PZD 060/01/2019

Dot.: interpelacji ws. włączenia północno – zachodniej części Powiatu Świeckiego do planowanego węzła w Zbrachlinie przy drodze ekspresowej S5 wchodzącej w skład korytarza TEN-T, dotyczy ronda na skrzyżowania z ulicami Wyzwolenia i Główną.

Rys. nr 1

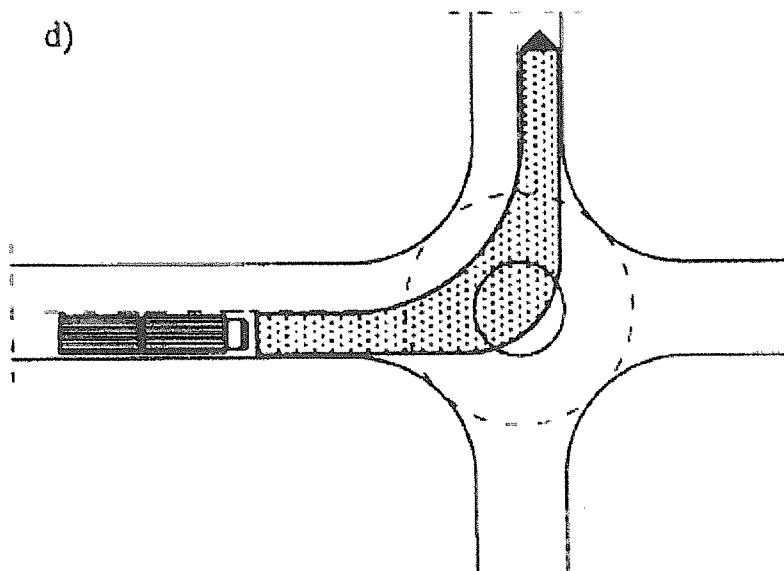
Rozwiązaniem skrzyżowania ul. Wyzwolenia i Głównej w m. Pruszcz jest mini rondo, zgodnie z *Wytycznymi projektowania skrzyżowań drogowych – cz. II* opracowanymi na zlecenie Generalnej Dyrekcji Dróg Publicznych jako zasady techniczne w zakresie projektowania skrzyżowań drogowych „Mini rondo jest skrzyżowaniem o ruchu okrężnym o średnicy zewnętrznej jezdni 14 – 22 (25) m z przejezdną wyspą środkową o średnicy 4 – 10m. Wyspa środkowa jest całkowicie przejezdna i przeznaczona dla długich pojazdów i autobusów”. Wyspa środkowa swoją geometrią, rodzajem nawierzchni oraz wyniesieniem ponad jezdnię bitumiczną obwodni powinna wymuszać odgięcie torów jazdy samochodów osobowych wjeżdżających na skrzyżowania a co się z tym wiąże powinna wymuszać redukcję prędkości jako naturalny element spowolnienia ruchu.

Odnosząc się do materiału filmowego należy stwierdzić, że kierujący pojazdem ciężarowym wykazał się nieznajomością zasad korzystania ze skrzyżowania drogowego typu mini rondo.

Rys. nr 2

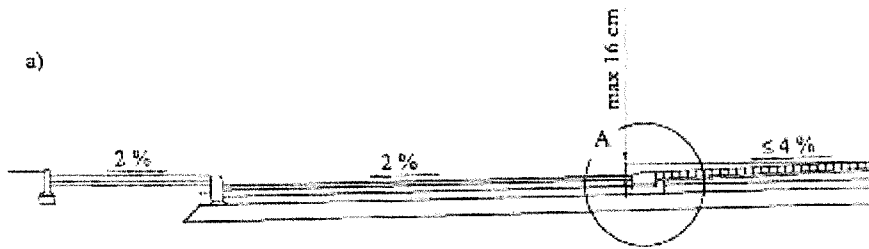
W przypadku rozwiązania skrzyżowania w miejscowości Pruszcz, ze względu na ograniczenia terenowe mini rondo posiada następujące parametry: średnica zewnętrzna ronda 16,0 m, średnica wyspy przejezdnej 6,0m, spadek poprzeczny jezdni 2%, spadek poprzeczny wyspy środkowej 4%, więc zastosowane parametry spełniają wymogi wytycznych do projektowania skrzyżowań.

Ad2) „poszerzenie jezdni bitumicznej ze zmniejszeniem spadków poprzecznych jezdni na rondzie oraz poboczy z bruku kamiennego” – parametry istniejącego rozwiązania spełniają

Ad3) „wybrukowanie środka ronda jest za wysokie. Najeżdżenie na wyspę samochodem osobowym może doprowadzić do uszkodzenia podwozia auta” – wyspa przejezdna przeznaczona jest wyłącznie dla pojazdów ciężarowych i autobusów, zaś jej spadek i wyniesienie spełnia wymogi wytycznych. Obniżenie wyspy środkowej może skutkować częstymi przejazdami przez nią samochodów osobowych i osłabienie roli wyspy jako elementu wymuszającego odgięcie toru jazdy i powodującego wymuszenie redukcji prędkości.

parametry mini rond, nie ma potrzeby i możliwości terenowych dokonania zmian w geometrii skrzyżowania,
